Rapport de l'Inspection des installations classées

Visite d'inspection du 24/01/2022

SMEDAR

Références : UDRD.2022.02.CD.19.LS.BrJ

Illustration 1 : zone sud évacuée des stockages de mâchefers et future plateforme de l'UTE

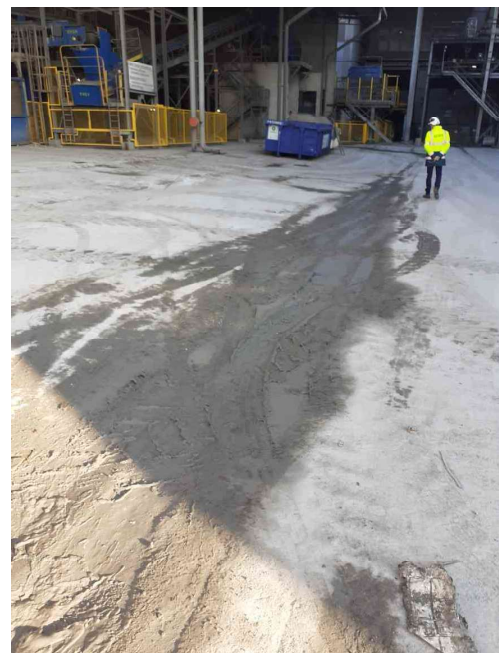
Constats : Lors de la visite des installations, l'inspection constate qu'il n'y plus de stockage de mâchefers maturés valorisables dans la zone sud qui accueillera la future unité de traitement des encombrants. Les prescriptions de l'article 3 de l'arrêté préfectoral complémentaire du 19/02/2020 peuvent donc être abrogées.
Type de suites proposées : Sans suite

Illustration 4 : abords du bassin à débroussailler

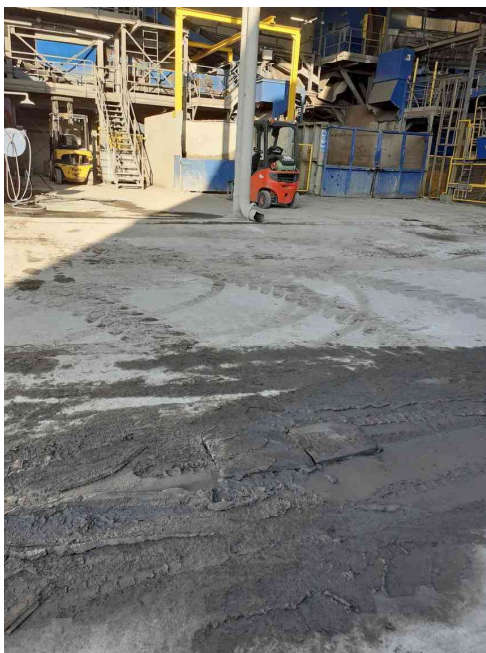
Demande n°2022-01/2 : L'exploitant organisera le débroussaillage de la partie haute des abords du bassin de décantation de l'UTM afin de garantir son étanchéité dans le temps. Ce point pourra faire l'objet d'un contrôle ultérieur.
